COMUNE DI
LOREO

IMPIANTO AGRO-FOTOVOLTAICO COMPOSTO DA DUE SEZIONI DI PRODUZIONE E SISTEMA DI ACCUMULO (STORAGE SYSTEM)

ALLEGATO		TITOLO			SCALA
REL. A_1		RELAZIONE CHIARIMENTI ED INTEGRAZIONE			---
Data	Rev.	Descrizione	Redazione	Controllo	Approvazione
30/08/2023	00	EMISSIONE	E.C.	E.C.	E.C.

**RELAZIONE ESPLICATIVA DEI CHIARIMENTI E DELLE INTEGRAZIONI
A SEGUITO DELLE OSSERVAZIONI PUBBLICHE PRESENTATE IN CORSO DI PROCEDIMENTO DI VIA**

Figura 1. Vista satellitare con rappresentata la modifica del tracciato MT in corrispondenza delle fasce arboree esistenti al piede della strada arginale (in colore arancione il tracciato originario, in colore rosso il nuovo tracciato).

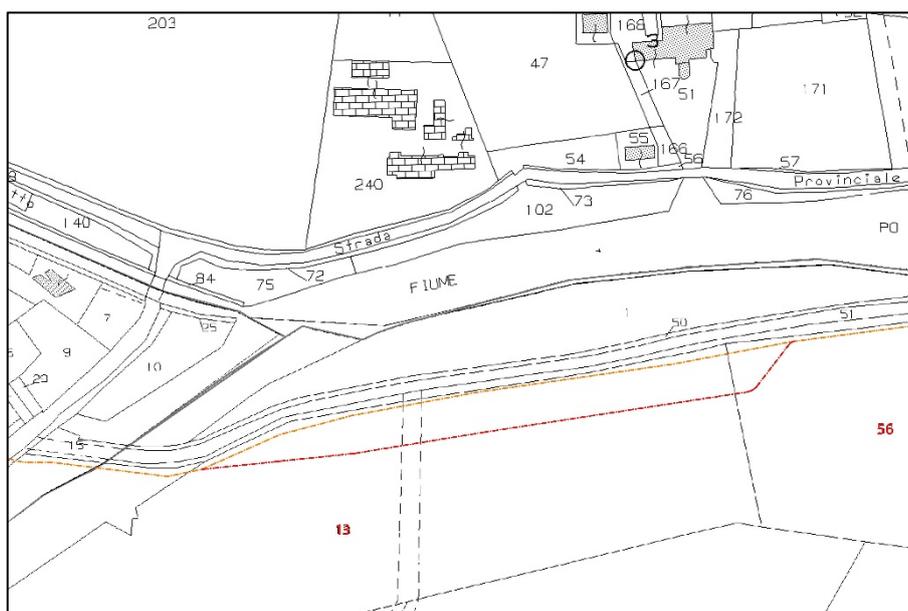
B.6 - Mitigazione tracciato cavidotto MT

Con riferimento alle osservazioni presentate, si riscontra che l’interferenza della rete di connessione MT rispetto alla rete ecologica esistente (fasce di alberature e arbusti) è presente negli appezzamenti di terreno adiacenti alla strada arginale del Naviglio-Adigetto (ex ramo morto del Canalbianco) nella parte terminale del canale.

Al fine di evitare comportamenti sottrazione di area a tali impianti arborei si propone di rettificare il tracciato della parte posata in scavo, come indicato nell’elaborato grafico aggiornato “TAV. 19.rev01_S.di P. Planimetria cavidotti MT e sezioni tipo”, restando al di fuori delle aree interessate dai filari di piante, mantenendo inalterata la parte di tracciato di attraversamento della strada arginale, per la quale è prevista la posa mediante TOC e pertanto non comporta problemi di interferenza con la piantumazione esistente, come .

Si precisa che la modifica del tracciato non comporta variazione del piano particellare relativo alle servitù di elettrodotto, di cui alla relazione “REL_O.rev00_Piano particellare con servitù di elettrodotto”, come rappresentato in Fig. 2.

Nel caso in cui si renda necessario eliminare qualche esemplare in prossimità della posa in T.O.C., si provvederà a piantumare un numero equivalente di piante nell’area contermina che risulta ancora libera da piantumazioni.
